ACLARACIÓN No. 2	
Nombre del Proyecto:	“Proyecto de Rehabilitación y Repotenciación del Complejo Hidroeléctrico Cañaveral-Río Lindo”
Contrato de Préstamo:	BID 3435/BL-HO
Proceso No.:	PRRCH-58-LPI-O-
Nombre:	“Construcción, Suministro, Instalación y Puesta en Marcha de 38 estaciones Hidroclimatológicas automáticas para la Optimización de la Red de Monitoreo de las Cuencas Hidrológicas de las Centrales Hidroeléctricas Francisco Morazán y Cañaveral - Río Lindo”.

La Empresa Nacional de Energía Eléctrica (ENEE) con base a lo establecido en la Sección I. Instrucciones a los Oferentes, B. Documentos de Licitación, Numeral 10. Aclaración de los Documentos de Licitación, para la contratación del proceso arriba enunciado, por este medio hace del conocimiento a todos los posibles Oferentes, lo siguiente:

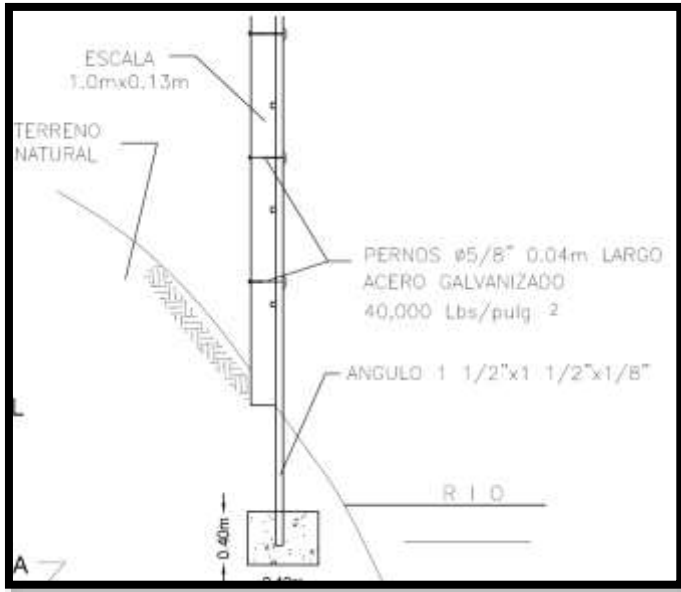
“¿La base de concreto para el hincado de poste, que dimensiones deberán de considerarse?”

Deberán de considerarse las dimensiones indicadas en la Enmienda No.2. **Ésta Enmienda No.2 será publicada próximamente.**

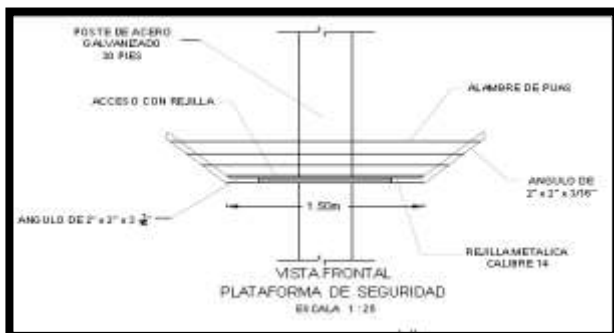
“¿Con respecto al poste desconocemos la resistencia de diseño, para calcularlo, se requiere nos brinden la descripción de los equipos a instalar; ¿las dimensiones, el peso, ya que estas generan área de exposición al viento y son determinantes para el diseño estructural del poste? Esta pregunta solo para SEBA”.

La resistencia mínima de diseño es de 700 Kg con un factor de seguridad de 2.

PLACA
SIN ESCALA

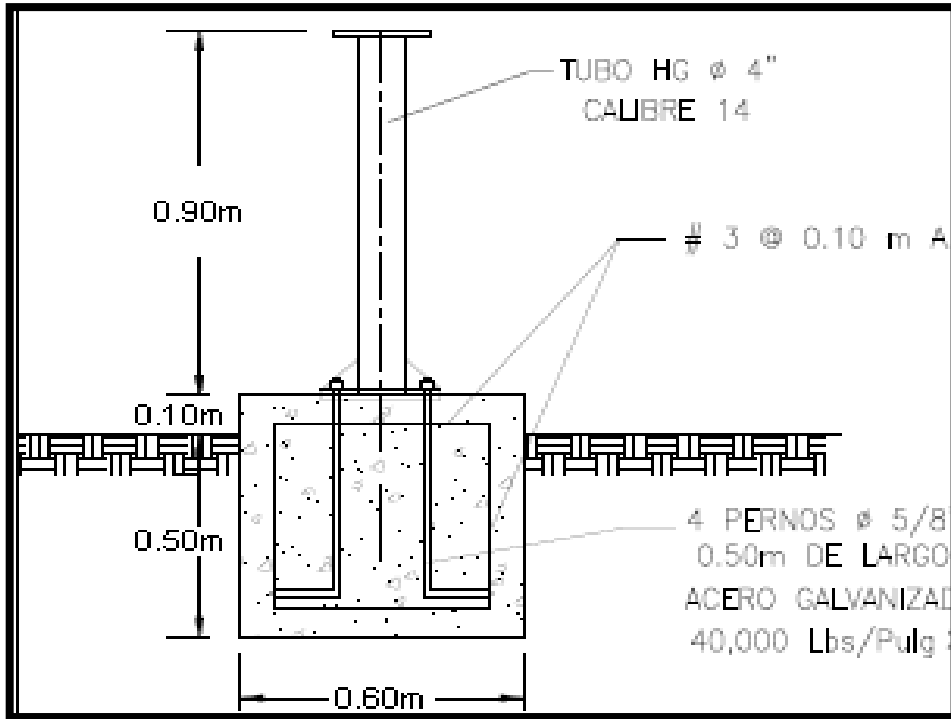
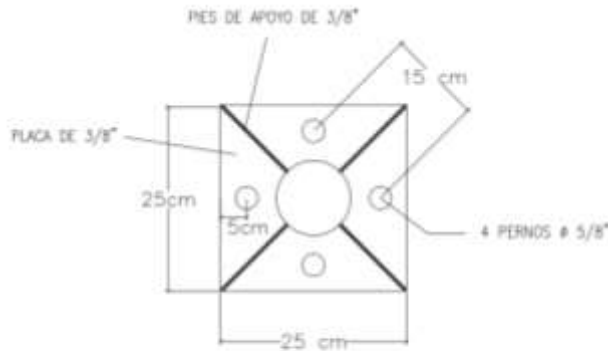
“¿Favor indicar las dimensiones de la placa de 3/8 tanto superior como inferior, y la ubicación de agujeros para pernos de anclaje?”

Las dimensiones de la placa de 3/8 de pulgada mencionada en los ítems anteriores, así como la ubicación de agujeros para los pernos de anclaje, estarán definidos así:

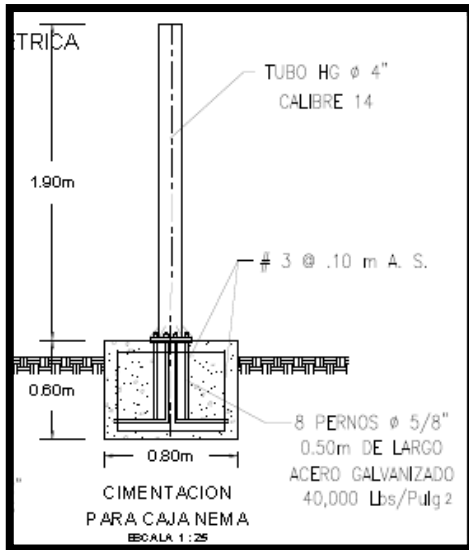
“¿Favor indicar las dimensiones de la placa de 3/8, y la ubicación de agujeros para pernos de anclaje?”

Ver respuesta a Consulta #35.
